PROVINCIA DI VICENZA

DETERMINAZIONE N° 942 DEL 27/06/2019

OGGETTO: OGGETTO: PROGETTO DI CHIUSURA DISCARICA PER RIFIUTI INERTI, AUTORIZZAZIONE ALLA GESTIONE POST-OPERATIVA E ANNULLAMENTO DEL PROVVEDIMENTO N. 906 DEL 20/06/2019.

PARERE CTPA N. 03/0619

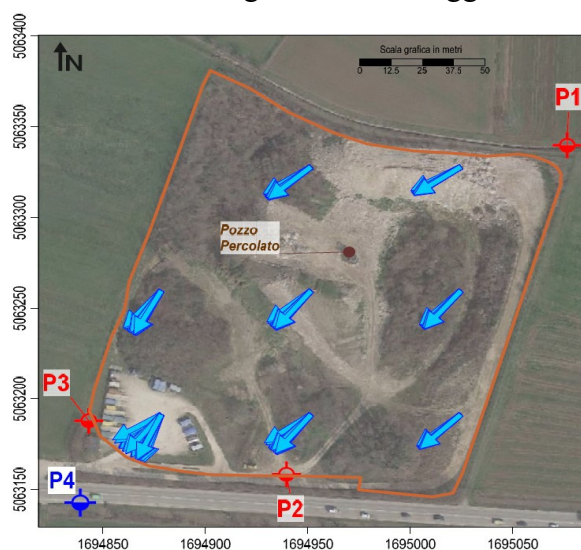
Oltre ai pozzi Pz1 (a monte) – Pz2 – Pz3 (a valle), è in fase di appalto un punto di osservazione conformità (POC) come indicato dalla ditta nella relazione sulle azioni intraprese per la messa in sicurezza del sito che integra i pozzi già realizzati nella rete di monitoraggio della falda. Ubicato come da figura che segue prodotta con le integrazioni del maggio 2019.
